Projet de réseau électrique métropolitain de transport collectif

6211-14-009

Objet : Station Du Quartier

Projet du Réseau Électrique Métropolitain Présenté par le promoteur CDPQ Infra

Station Du Quartier
Les deux passerelles piétonnes - Le Cineplex à l'extrême gauche

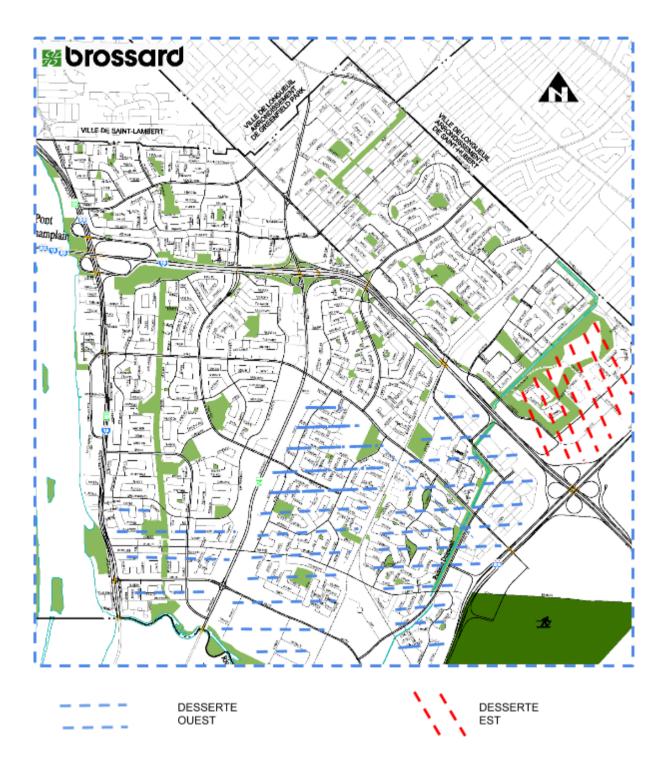
Ce croisement et tournant à gauche au boulevard Du Quartier vers l'ouest implique-t-il des feux de circulations et dégradera-t-il la fluidité sur le viaduc?

La deuxième passerelle qui semble être 3 fois plus large (pour des magasins, peut être?) amène les autres passagers à un point de chute au centre du viaduc. Seront-ils accueilli par des autos? Y aura-t-il un embouteillage à ce point?

- 1- Que la deuxième passerelle soit déplacée pour être en ligne avec la première passerelle et ainsi croiser l'autoroute pour aboutir à l'ouest de la A-10 derrière le Cineplex où un "petit Panama" du RTL accueillera les passagers qui habitent les secteurs déjà développés de l'ouest de Brossard.

- 2- Qu'une étude comparative de la fluidité du trafic soit réalisée ou demandée du RTL entre la proposition de CDPQ Infra et celle ébauchée par les présentes.

- 3- Si les citoyens de l'ouest de Brossard, tel que définis ci-haut, prendront l'itinéraire Grande- Allée/A-30 ouest/Sortie de Rome pour se rendre chez eux, que la CDPQ Infra informe du temps de transport supplémentaire que cette option ajoutera, toujours disons pour la pointe du soir.

- 4- Qu'une étude des coûts GES soit réalisée pour la proposition de la CDPQ Infra et celles ébauchées par les présentes.
- 5- Si la longueur de la passerelle à déplacer est justifiée par la présence de magasins, ceux-ci seront davantage rentabilisés si regroupés au point de rencontre des deux passerelles et non tout le long de la deuxième passerelle. S'il n'y a pas de magasins elle sera plus courte.
